La **trop faible largeur (15 cm)** prévues pour la ligne d'effet des passages piétons définie par l'arrêté du 12 décembre 2018 la rendra **insuffisamment visible** et insuffisamment incitative pour la fonction de protection du piéton qui lui est attribuée, il faut une largeur de 50 cm.

Je viens d'adresser une requête à Madame Marie GAUTIER-MELLERAY Déléguée interministérielle pour la sécurité routière pour demander qu'un nouvel arrêté modificatif soit pris pour spécifier que les lignes d'effet des passages piétons devront avoir une largeur de 50 cm (au lieu de 15) et que l'espacement entre la ligne et le passage piéton doit être de 5 mètres (pas moins) sauf impossibilité matérielle.

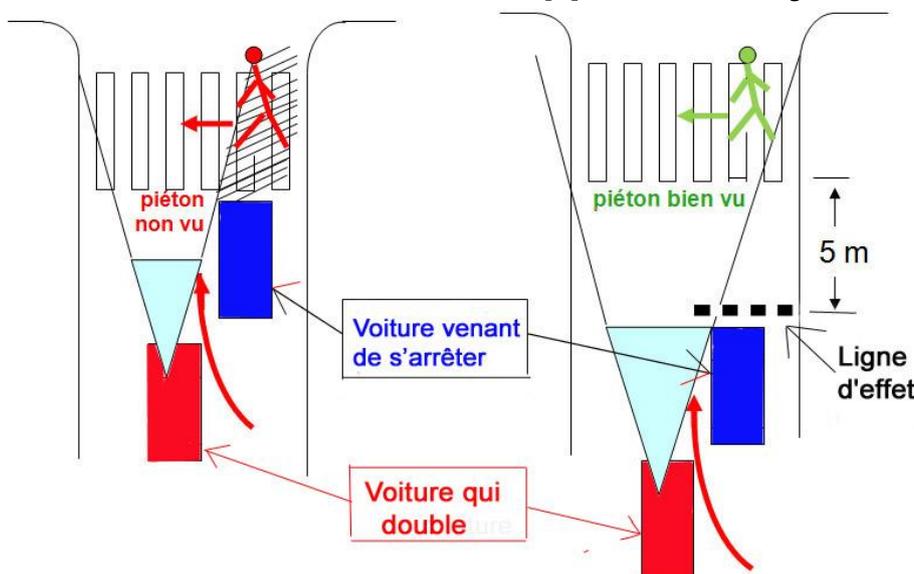
Au nom d'Adelcia 8 ans, de Nelson 14 ans, Laurent 14 ans, Sophie 50 ans, Oscan 2 ans, Julien 13 ans, Suzanne 73 ans, Stéphanie 18 ans, Claudine 71 ans, Catherine 83 ans, Jacqueline 81 ans, Matthieu 5 ans, qui ne seraient pas morts si une ligne d'arrêt convenable avait été tracée 5 mètres avant les passages piétons, il faut qu'un nouvel arrêté modificatif soit pris pour spécifier que les lignes d'effet des passages piétons devront avoir une largeur de 50 cm (au lieu de 15) et que l'espacement entre la ligne et le passage piéton doit être de 5 mètres, pas moins.
